改善箇所説明図

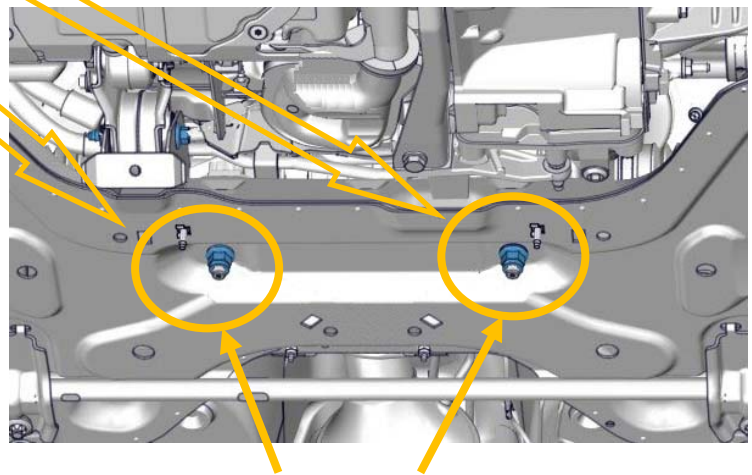
ステアリングギヤボックス
取付けナットおよびス
タッドボルト

注： ☐ は締め付け点検個
所を示す

基準不適合発生箇所

ステアリングギヤボックスを固定するためのスタッドボルトの取付けナットに締め付けの不十分なものがあり、ステアリングを操作した際に異音が発生することがある。そのままの状態で使用を続けると、最悪の場合、ステアリングギヤボックスの固定が外れてステアリング操作ができなくなるおそれがある。

全車両、ステアリングギヤボックス取付けナットを規定のトルクで点検し、締め付けが不十分な場合は、ステアリングギヤボックスを交換する。当該取付けナットが規定のトルクで締め付けられていた場合は、スタッドボルト及び取付けナットを規定のトルクで締め付けする。
